製品一部変更実施連絡届

製品名： ML-5000 シリーズ
(上記製品を基本とする特注品を含みます。)

サトーパーツ 株式会社 技術部

ML-5000-M8
ML-5000-M6
上記製品を基本とする特注品を含みます。

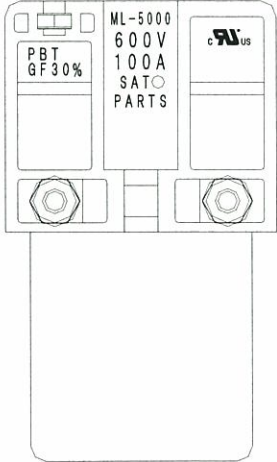
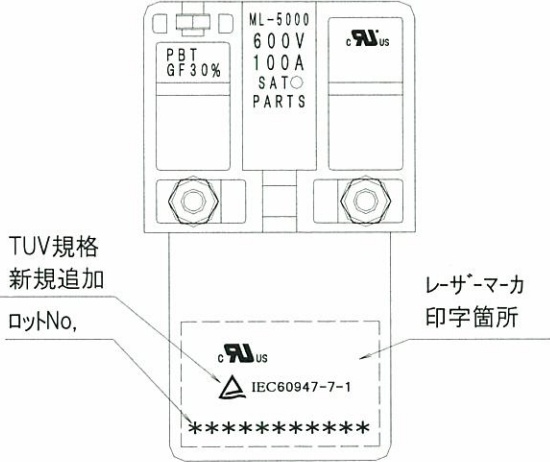
2) 変更内容；①海外規格追加取得。(TÜV) ②端子ネジの変更。(M8のみ) ③レーザーマカによる海外規格マーク及びロットNo印字を追加する。

現行品	変更品
①海外規格 : UL/c-UL	①海外規格 : UL/c-UL、TÜV
②端子ネジ : すり割り付六角ボルト	②端子ネジ : 7°セットボルト Wセムス
③	③

現行品	変更品
①海外規格取得名：UL/c-UL	①海外規格取得名：UL/c-UL、TÜV
<p>③</p> 	<p>③</p>

3) 変更の理由;六角ボルトすり割り部に発生するバリを抑える為、端子ネジを変更致します。

4) 実施の時期; 2009年3月1日から弊社出荷分より順次
